## **PUESTA EN VALOR DEL PARQUE SAAVEDRA**

INFORME PARTICIPACIÓN, CONSULTA Y OPOSICIÓN  
PUESTA EN VALOR EL PARQUE SAAVEDRA

El presente documento sistematiza los resultados del proceso de consulta pública llevado adelante por el Municipio durante el período comprendido entre el 26 de mayo y el 2 de junio de 2026, en el marco del proyecto de Puesta en Valor y Ampliación del Parque Saavedra (Exp. Municipal N° 4061-2131060/2026).

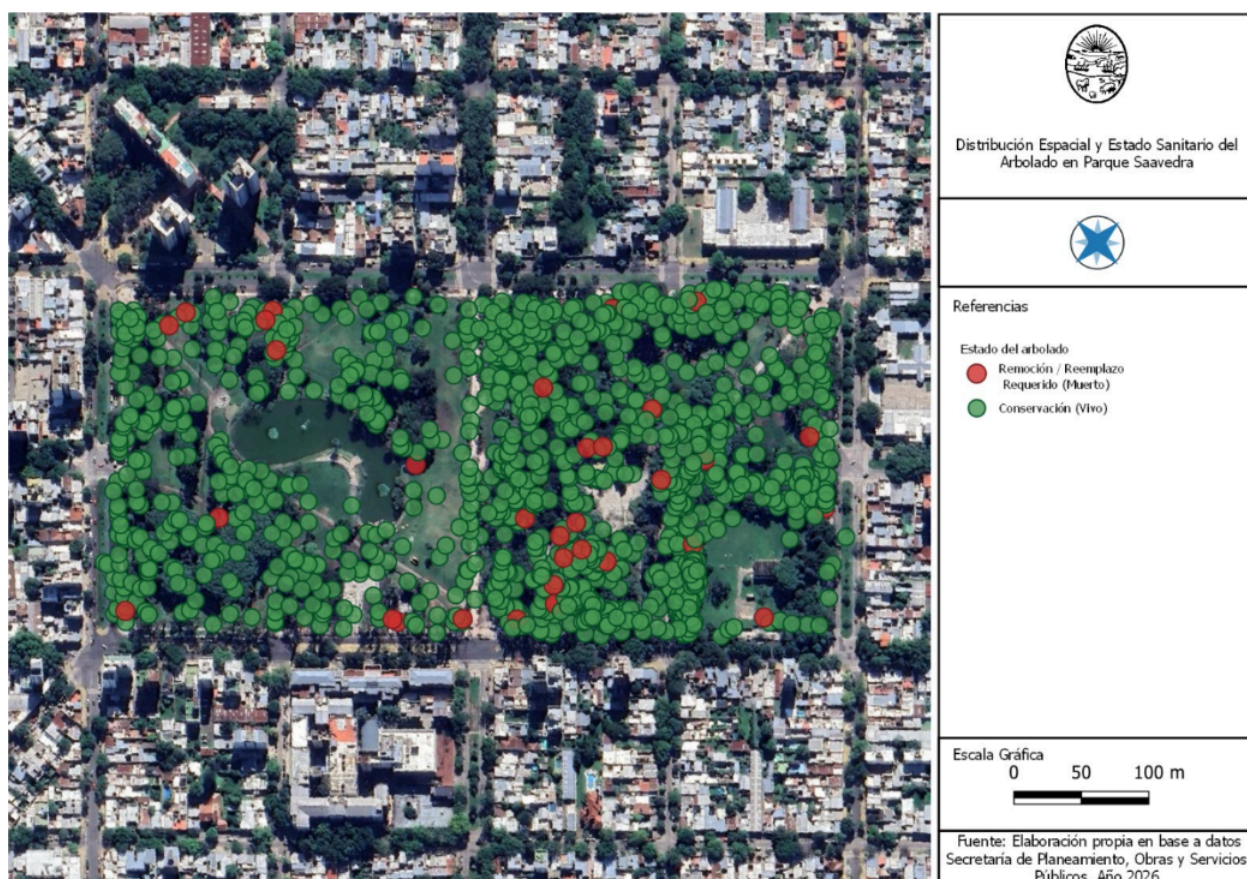
Las observaciones vinculadas a la dimensión ambiental se concentraron principalmente en la preservación y el estado del arbolado existente, la recuperación del lago, las condiciones futuras del Jardín Botánico. Numerosas presentaciones expresaron interés por conocer los criterios de intervención sobre los ejemplares arbóreos, las acciones de forestación previstas y las estrategias destinadas a fortalecer las condiciones ambientales y paisajísticas del espacio público.

Asimismo, se registraron consultas sobre el funcionamiento hidráulico del parque, el sistema de drenaje y escurrimiento de aguas pluviales, la calidad ambiental del lago y las medidas previstas para su recuperación.

En el marco del proyecto, se realizó un relevamiento integral del arbolado existente dentro del Parque Saavedra, mediante el cual se identificó y georreferenció un total de **1.181 ejemplares**. Del relevamiento surge que **1.148 ejemplares se encuentran en estado vivo** -representando el 97,2% del total- mientras que **33 ejemplares fueron catalogados como muertos**, requiriendo su remoción y reemplazo.

En cuanto al estado sanitario del arbolado vivo, el relevamiento distingue tres categorías: **804 ejemplares fueron clasificados como sanos (S3)**, **121 presentan evidencia de problemas sanitarios (S2)** y **150 muestran presencia de muerte regresiva, follaje ralo o clorótico (S1)**, lo que indica que si bien la mayoría del

Respecto a los ejemplares a remover, el proyecto contempla su reemplazo bajo una relación de **1 ejemplar extraído por cada 3 nuevos plantados**, lo que implica la incorporación de al menos **99 nuevos ejemplares** en reposición directa de los muertos identificados dentro del parque. Esta cifra se suma a la nueva forestación prevista sobre la superficie incorporada mediante la ampliación del espacio verde, que **eleva el total de nuevos árboles proyectados a 380 ejemplares en el conjunto de la intervención.**
